改善箇所説明図

リヤブレーキペダル溶接部

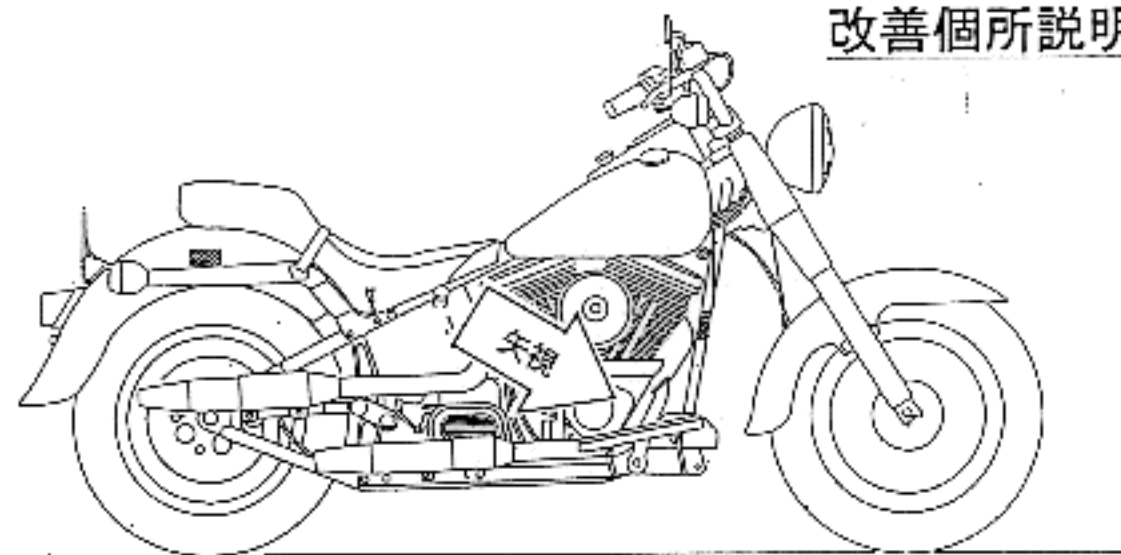
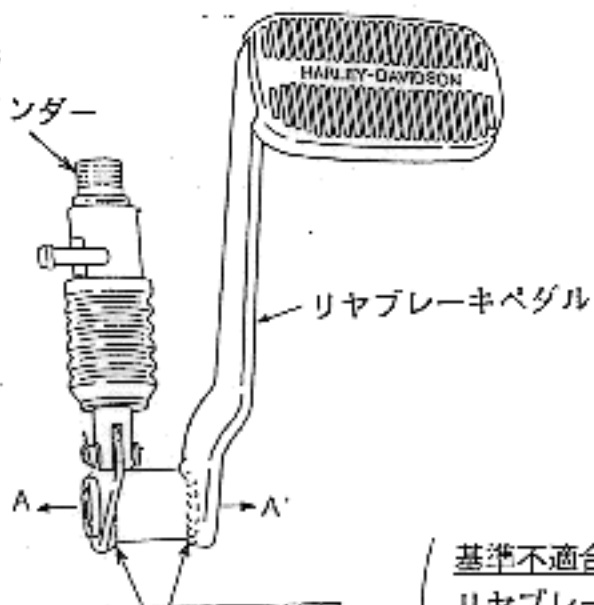
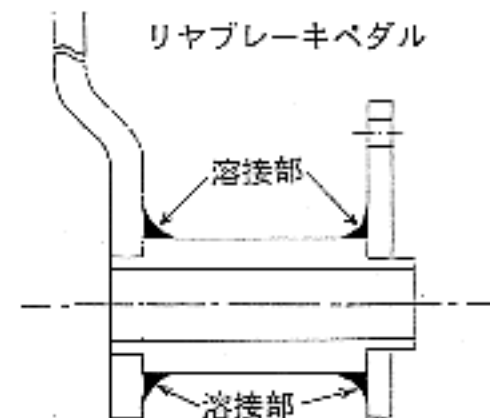
基準不適合発生箇所
リヤブレーキペダル溶接部
が外れ、分離する。

改善後
